# 改善箇所説明図

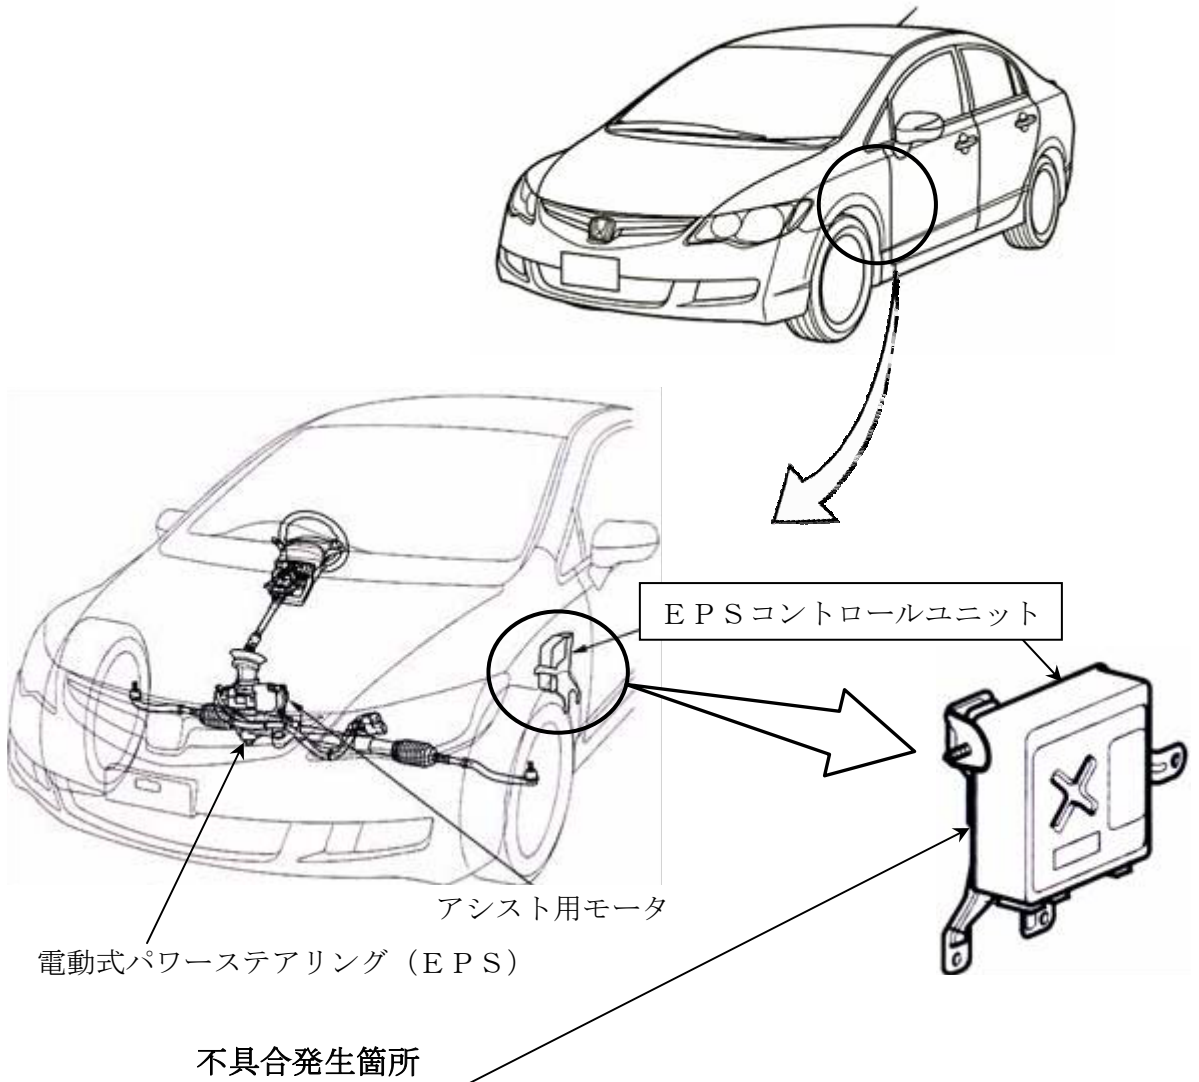
電動式パワーステアリング (EPS) において、コントロールユニットの性能が不適切なため、ユニット内のモータ角度検出回路の出力電圧が一定とならないことから、角度検出信号が乱れてフェールセーフ機能が働くものがある。そのため、EPS警告灯が点灯するとともにパワーアシストが停止し、ハンドルの操作力が增大するおそれがある。

全車両、EPSコントロールユニットの角度検出信号を点検し、点検基準を外れるものはEPSコントロールユニットを良品と交換する。

注：  は交換部品を示す。
